茨城県原子力安全対策委員会 東海第二発電所安全性検討ワーキングチーム  
主査 古田 一雄 殿

東海第二原発地域科学者・技術者の会  
服部成雄<sup>\*1</sup>, 宮武宇也<sup>\*2</sup>, 花島進<sup>\*3</sup>, 多田健二<sup>\*4</sup>

中性子照射脆化に係る情報の公開について（再質問書）

注：当社にてグラフに記載追加  
図表 1-1 監視試験データ(電中研)のプロット[1-2]

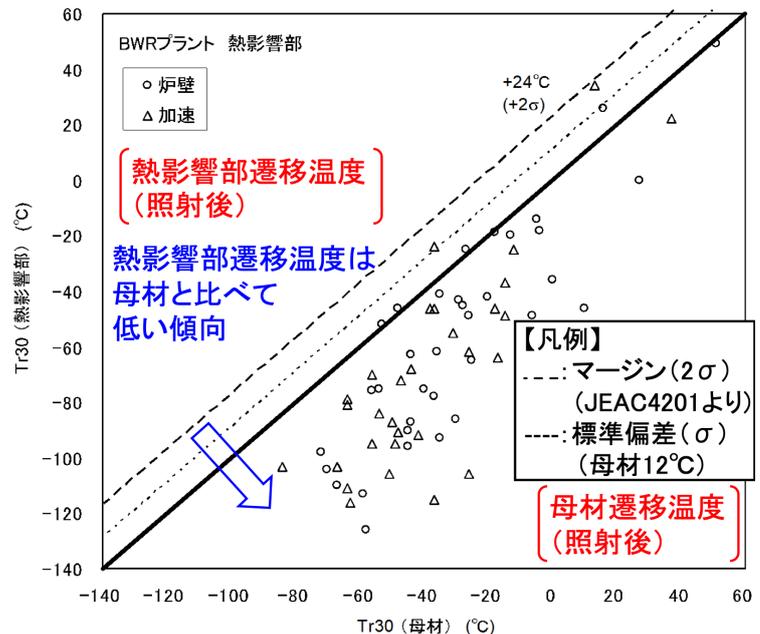
原電：原発名、取り出し回次等不明の国内での監視試験データ（電中研）のプロット（図表1-1）から、母材の脆化 $\geq$ HAZの脆化という傾向にあることを示し、母材の試験で代表できると主張。

西山委員：個別の議論についてのデータ等を出すより、原電としての監視試験に関する体系的な考え方を示せ。

図表 2-1 第二原発圧力容器の炉心領域と使用材料 [2-1]

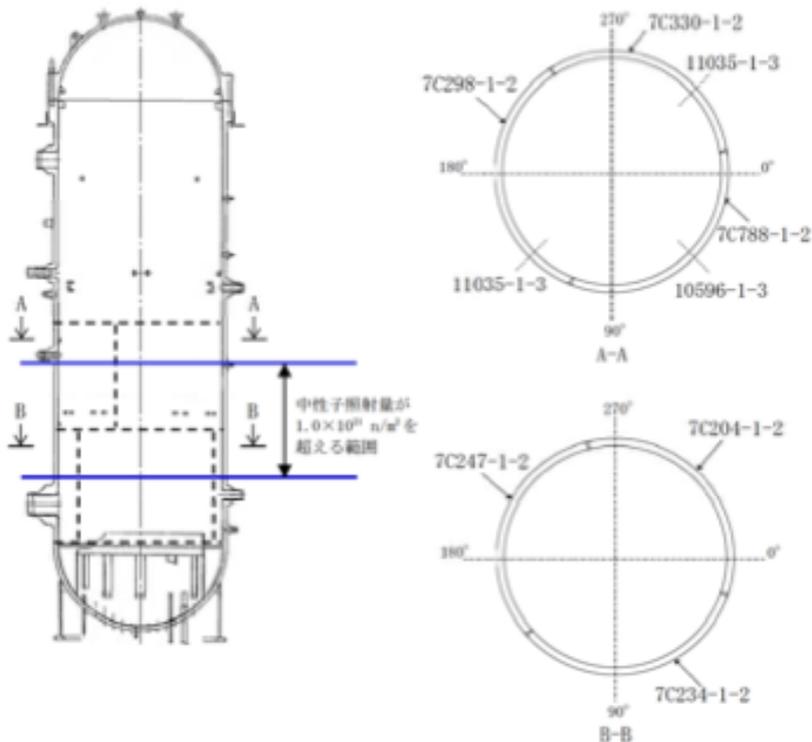
Q1-1: 東海第二原発の圧

力容器の炉心領域には図表 2-1[2-1]に示す通り、6 枚の鋼板が用いられており、図表2-2[2-1]のようにそれらはいずれも異なった溶解材（母材）である。JEAC4201-2007 には、解説表 SA-1110-1 の中に「炉心領域にある部材のうち少なくとも 1 溶解から製造された母材」を供試材とする旨の記述がある。ここで「少なくとも 1 溶解」についてはなぜ

そのように規定する必要があるのかが疑問である。監視試験を義務付けていることは、自ずと炉心領域から供試材を採取するので、この文言は言わずもがなである。むしろ

事業者  
「1 溶解」  
でもよいと  
非安全側の  
選択肢を与  
えている。  
前回質問書  
においても  
示したが、  
3 溶解材を  
供試材とし  
ていた国内  
初期原発で

WTには、この根拠も示さず「少なくとも1溶解」と緩く規定しているJEAC4201-2007の重要な不合理性について、「炉心領域で使用している全ての異なる溶解材」へと是正する必要性を確認の上、規制委にこの問題への対処を質していただきたい。なお、このように不十分な監視のまま、後述の再生試験片による監視の問題点も含めて、再稼働は認められないというのが我々の認識である。

図表 2-3 美浜1号機での監視試験結果 ([2-2]より転載・加筆)

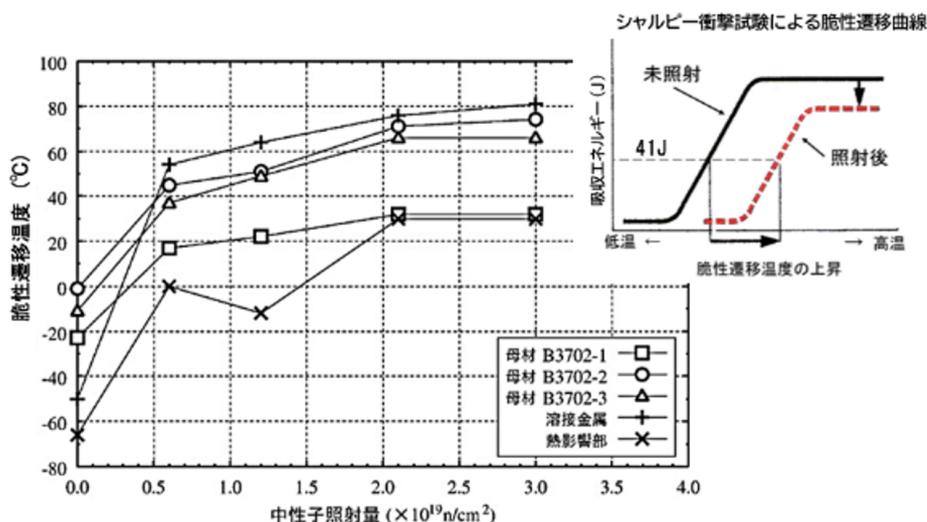
ある美浜1号機での監視試験結果を図表2-3[2-2]に示す。ここでは異なる3溶解の母材の遷移温度の照射量による変化曲線は

明らかに異なっており、同一仕様で購入した鋼材であっても別な溶解材であると、照射脆化挙動がこのように差異を生じ得ることが明らかに示されている。

東海第二原発の場合は上記の通り、異なる6溶解の鋼材が使用されており、それらの照射脆化挙動の差異は図表2-3より大きい可能性も否定できない。しかし、日本原電としてはJEAC4201-2007の規定に適合する1溶解の鋼材を供試材とした、と主張できる。すでに1溶解材のみの監視で運転してきており、他の5溶解材については脆化状態が把握されていないままである。

図表 2-4 熱影響部シャルピー衝撃試験片ノッチ中心位置の規定

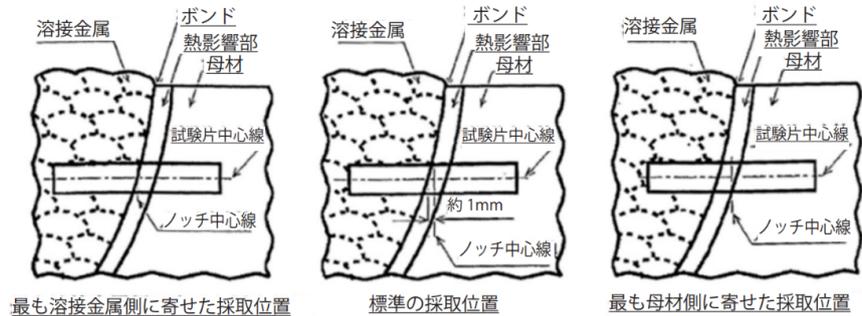
Q2-1: 溶接熱影響部監視のシャルピー衝撃試験片のVノッチの中心位置は、JEAC4201において図表2-4のように、熱影響部の範囲内であればどこに設けてもよいとしている。

ところが、図表 2-4 の規定はこのような熱影響部内での金属組織の混在を無視している。規制委はどのような金属学的認識に基づいてこのようにあいまいな規定を認めているのか、WTとして説明を求められたい。

図表 2-5 炭素鋼溶接熱影響部の金属組織の顕微鏡観察スケッチ図 [2-3]

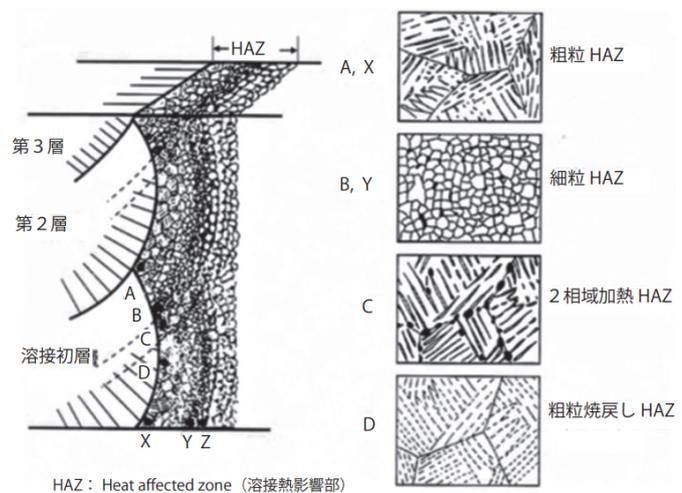
しかし、図表2-5に示す通り、熱影響部では溶接熱による最高加熱温度によって異なる、種々な金属組織が混在する[2-3]。金属組織が異なれば照射欠陥の移動や結合など、照射脆化の基本が異なるため、Vノッチ中心位置がどの組織部位にあるかによって、試験結果である遷移温度も当然違ってくる。

Q2-2: 溶接熱影響部内には図表 2-5

のように金属組織が異なる幾つかの領域があり、照射脆化挙動もそれぞれ異なり得る。熱影響部の監視試験による延性・脆性遷移データにばらつき(変動)が大きいという事実は、異なる金属組織の混在による脆化度の差異の表れと考えられる。その事実を明快にするためには、たとえば延性・脆性遷移データの解析から得られる遷移温度推定値に含まれる測定誤差を明示することが重要だ。

WTには、ばらつきの大きい熱影響部における監視試験結果を、どのように評価し、データ処理するのが最も安全側になると考えるのか、規制委に説明を求められたい。

図表 2-6 試験後の監視試験片の残片を用いた試験片再生の概念図 [2-4]

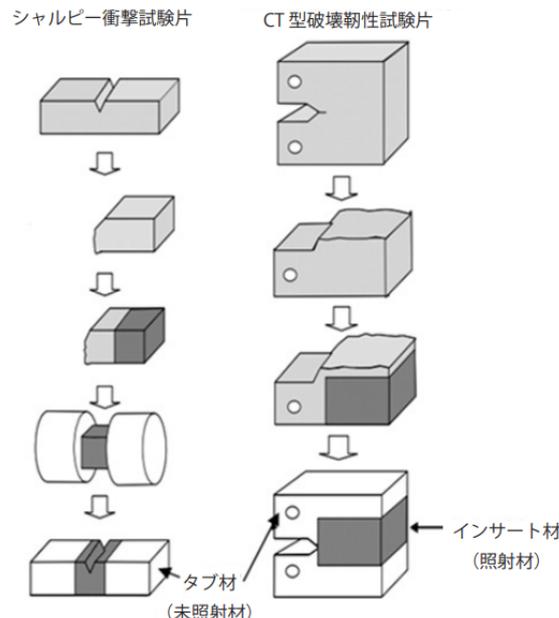
Q3-1: 国内の軽水炉の多くでは、運転許可年数40年までに初装荷の監視試験片は使い切ってしまう。国は40年を超える延長運転を想定して、試験済み試験片の残片を使った監視試験片の再生技術を開発するプロジェクト（国プロ）を実施した。図表 2-6 はその成果の概要を示す[2-4]。つまり試験後の残片を一旦炉内に戻し、一定年数運転（照射）後取り出して、試験時のひずみの残留やタブ材接合時の熱影響が及ばない部分（インサート）を採取する。これにタブ材を接合して試験片に加工し、インサート部にノッチを設けて試験に供するという概念である。

ここで最も重要なのは上記の健全なインサートを採取できるか否かである。当該国プロでは母材と、ある幅を持った溶接金属については再生が可能なが照射材の試験も含めて実証された。しかし、熱影響部についてはその幅が4~5ミリメートル程度と狭いため、一度試験をしてしまうとインサートを採取

できる部位は無く、国プロでは全く検討も実験もされなかった。

図表 2-7 溶融境界～ノッチ先端の距離による脆化度の比較 ([2-5]のデータより作図)

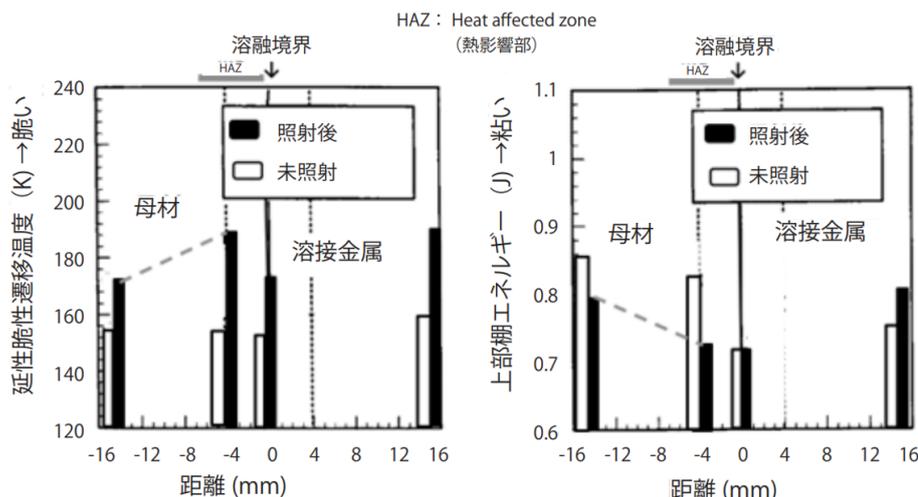
それ以上運転するとすれば、熱影響部の監視ができないままの目隠し運転となる。熱影響部の金属組織は複雑で母材よりも照射脆化が大きい

い部位があり得ることが実験研究によって明らかにされている[2-5、2-6]。これらの参考文献[2-5]及び[2-6]の主要点を図表 2-7 及び図表 2-8 にそれぞれ示す。熱影響部に対する無監視状態での運転は、問題の多い JEAC4201-2007 ではあるが、そこでの母材、溶接金属及び熱影響部の監視試験を実施すべきとの要求にさえも違反することになり、それは当然許されない。

図表 2-9 板厚方向の異なる部位からの熱影響部試験片の採取要領 [2-8]

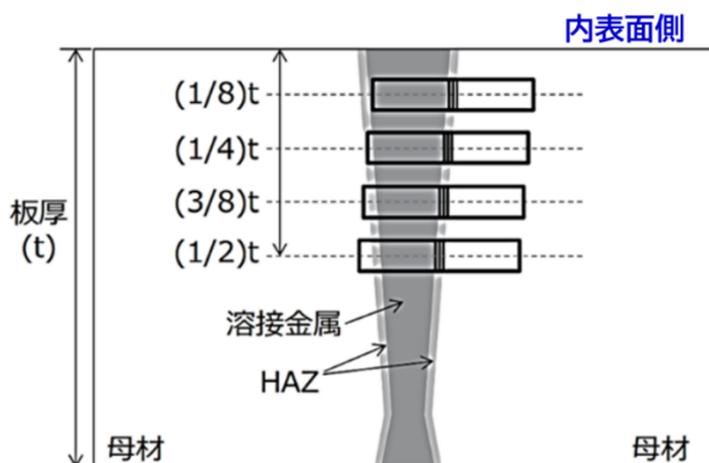
8]。しかし、溶接金属用試験片は板厚方向のいくつか異なる部位から採取されており、熱影響部用試験片は内表面から板厚の 1/4 位置から採取すべきという規定から外れる。そこでこの共同研究では、図表 2-9 のように板厚方向で採取位置が異なる熱影響部試験片を製作し、シャルピー試験、マイクロ組織観察及び硬さ分布測定を実施している。

結論として板厚方向の位置が変わっても測定結果に違いが無いとしており、1/4板厚位置の規定が必ずしも必要でないことを提起しようとしている。しかしこれは未照射

これらを勘案すると、上記共同研究の結果からは、熱影響部試験片の再生可能性について何ら正当な根拠を見出せない。また、日本原電はこれとは別に、熱影響部の試験片再生の可能には触れないまま、JEAC4201の記述：(解説-SA-1130-1)溶接熱影響部試験片「・・・溶接熱影響部の・・・中性子照射による遷移温度の移行量も、母材とほぼ同等であることから、溶接熱影響部は母材で評価を代表できる」に依拠して、熱影響部の脆化特性は母材で代表させ、監視無しで延長運転をする考えを示している[2-10]。

図表 2-10 ドイツ BWR 廃炉圧力容器材における照射量と遷移温度の板厚方向変化[2-9]

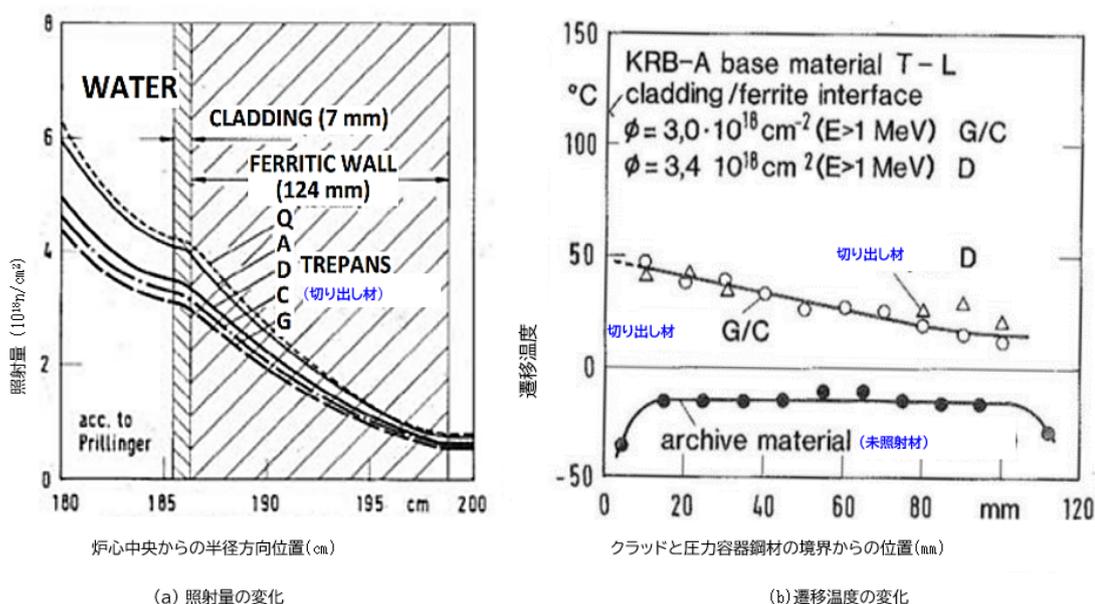
材での検討結果であり、照射材の挙動に関する情報は無い。ドイツのグンドレミンゲン廃炉解体材の調査では、図表 2-10 に一例を示す通り、炉内クラッド側から外面側への板厚方向で照射量が減少しており(a)、脆化度も小さくなっている(b)ことが明らかにされている[2-9]。東海第二では板厚がグンドレミンゲン(124 mm)より厚い(約160mm)ため、厚さ方向での脆化度の差異はさらに大きいと考えられる。

図表3-2 照射脆化の模式図及び東海第二の監視試験による延性・脆性遷移曲線([3-1], P118, 130の図に加筆)

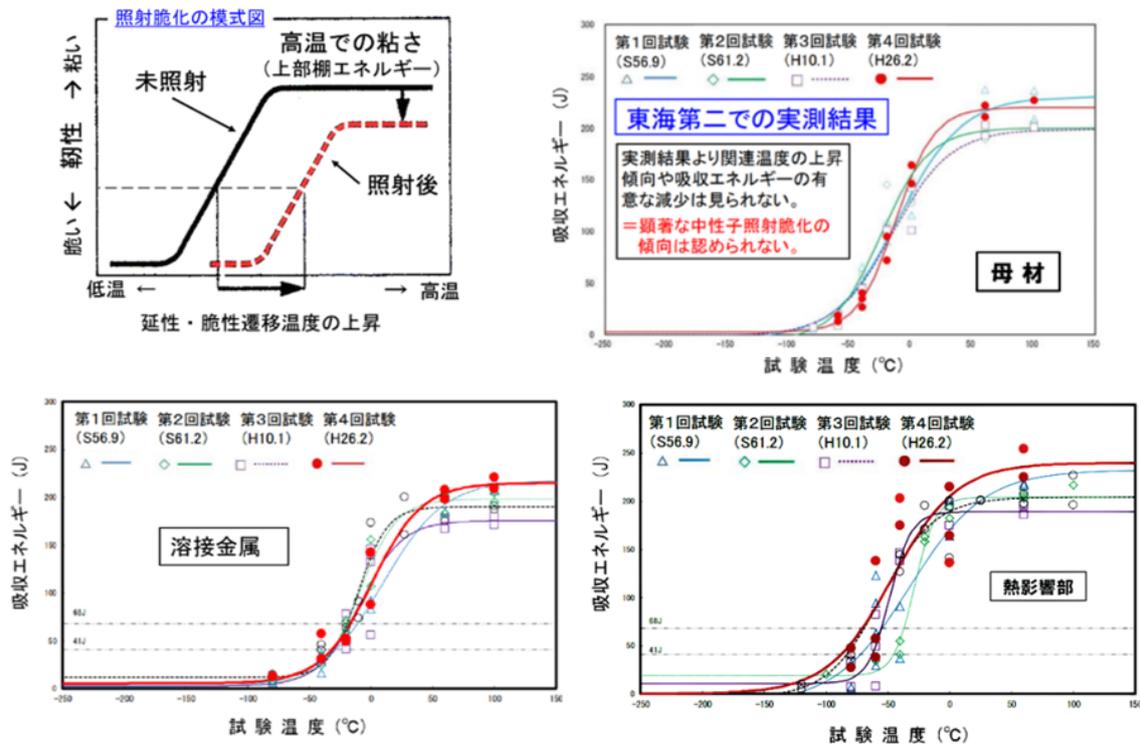
図表3-2は照射脆化の一般的模式図と、日本原電が作成した母材、溶接金属及び熱影響部それぞれの延性・脆性遷移曲線([3-1], P118, 130の図に加筆)を示している。これらの結果には、下記a、bの特徴が見られる。

- a. 母材、溶接金属及び熱影響部の遷移曲線は、いずれも模式図のようではなく交錯している。とくに溶接金属及び熱影響部では照射量と遷移温度移行量との系統的な相関が認められない。熱影響部についてはデータのばらつき(変動)が大きい。試験方法に誤りがないのであれば、金属組織の差異に由来するものとも考えられる。(ここでは「遷移温度(移行量)」という表現で統一しているが、日本原電の説明に出てくる「関連温度(移行量)」と同等の用語である。)
- b. 第4回試験は照射量が最大であるのにも拘わらず、母材、溶接金属、熱影響部のいずれにおいても上部棚エネルギーが第3回より高くなっており、照射によって靱性が大幅に回復しているかのような結果が示されている。

図表3-2について、日本原電は母材に関する試験結果に対して、「シャルピー衝撃試験結果より、関連温度の上昇傾向及び上部棚エネルギーの有意な減少は見られず、顕著な中性子照射脆化の傾向は認められない結果が得られている。」との判断を示した([3-1], P119)。図表3-2の解析結果を以て、このような判断ができるのだろうか？

図表 3-3 国内 BWR の監視試験での照射量による遷移温度移行量の変化【母材】

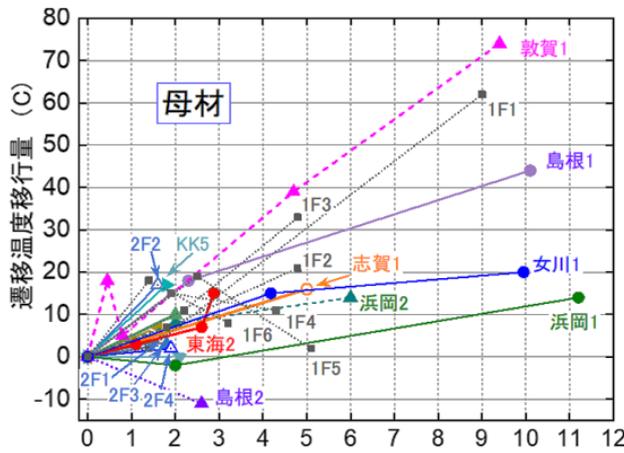
図表3-3は、公表されている国内BWRの監視試験データ[3-2]とともに東海第二の解析から得られた最確値(図表3-1参照、赤色実線)も含めて照射による母材の遷移温度移行量の変化をプロットしたものである。一部の原子炉では照射初期から、あるいは途中で遷移温度移行量がマイナス側となる異常値を示しているが、全体の傾向としては、遷移温度移行量が

照射量と共に増大していることがわかる。ここで東海第二でも増加傾向が見られるが、 $2.64 \times 10^{21}/\text{m}^2$  から  $2.88 \times 10^{21}/\text{m}^2$  への僅かな照射量の増大で、急激に立ち上がっている遷移温度移行量の変化は、他の原子炉の監視試験に見られない振る舞いである。これは 3.1 章冒頭に述べた取り出し間隔と照射量の増分での不可解な点や、機械的な曲線当てはめによる解析上の問題 (3.3 章) に起因しているのかも知れない。

図表 3-4 国内 BWR の監視試験での照射量による遷移温度移行量の変化【溶接熱影響部】

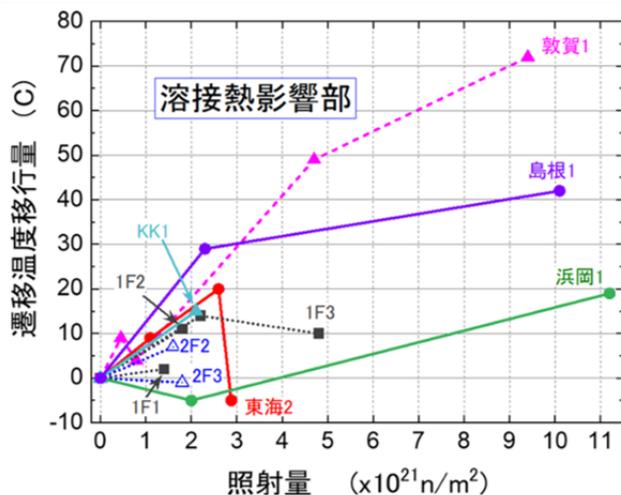
図表 3-4 は溶接熱影響部の照射量に対する遷移温度移行量の変化を示している。母材に比べて公表データがやや少ないものの、東海第二以外の炉では一部マイナス方向への僅かな変化も見られるが、全体的には照射量の増大と共に遷移温度移行量も増大する傾向が認められる。他方で東海第二は異様な変化を示しており、照射量  $2 \times 10^{21}/\text{m}^2$  台で遷移温度移行量が  $+20^\circ\text{C}$  から  $-5^\circ\text{C}$  へと激減している。

原子力規制委員会は、JEAC4201-2007 [2013 年追補版]への技術評価書で、BWR でのデータ解析に基づく遷移温度移行量の推定値にともなう標準誤差は  $6^\circ\text{C}$  程度と評価している ([3-3], P46)。この評価に基づけば、 $25^\circ\text{C}$  もの変化量は統計的に有意な振る舞いである、と結論づけられるべき結果である。

図表 3-5 国内 BWR の監視試験での照射量による上部棚エネルギーの変化

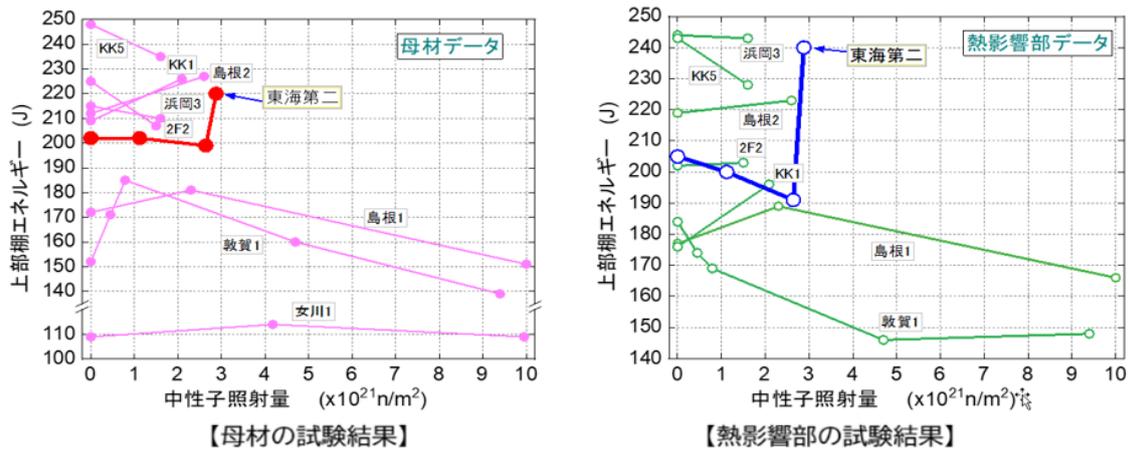
さらに上部棚エネルギー変化にも異常な試験結果が見られる。図表 3-5 では、図表 3-3、3-4 同様に、東海第二での照射量による母材と熱影響部の上部棚エネルギーの解析による最確値（図表 3-1 参照）の変化を、公表されている他の BWR での監視試験結果[3-2]と比較し

ている。上部棚エネルギーの公表値は、母材及び熱影響部のいずれにおいても原子炉間での差異が大きく、いくつかの原子炉では上部棚エネルギーが上昇しているなどの異常な振る舞いも認められる。

図表 3-6 上部棚エネルギーの特定が困難な遷移曲線の測定例 [3-6]

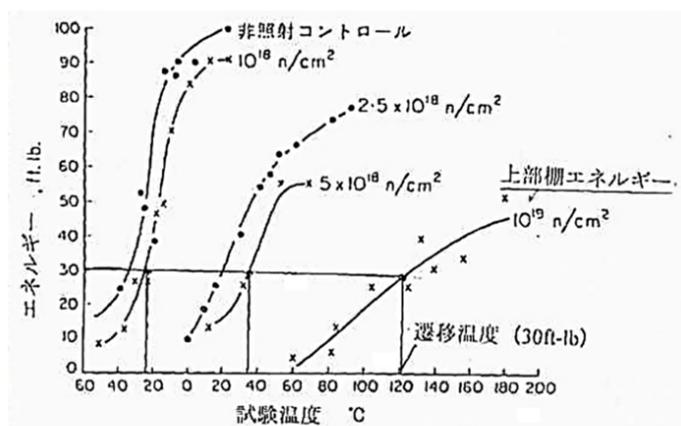
この点については、参考のため図表 3-6 に上部棚エネルギーの決定が困難な遷移曲線の測定例[3-6]を示した。これによれば、高温側の吸収エネルギーが十分飽和するまでの試験が行われていない可能性があり、遷移温度移行量のように上部棚エネルギーを確定できない場合があることを示唆している。とはいえ、そのような検査上の不確かさを差し引いても、全体的には高照射量になるほど、上部棚エネルギーは徐々に低下する傾向は、あきらかに認められる。東海第二の試験結果では最終回（第4回）取り出し試験での上部棚エネルギーのみが第3回に比べて、

母材で約 20J、熱影響部では約 50J も増大している。つまり図表 3-4 と同様に、中性子照射量が増大しているにも拘わらず靱性が大きく回復するかのような異常な挙動が示されているのである。
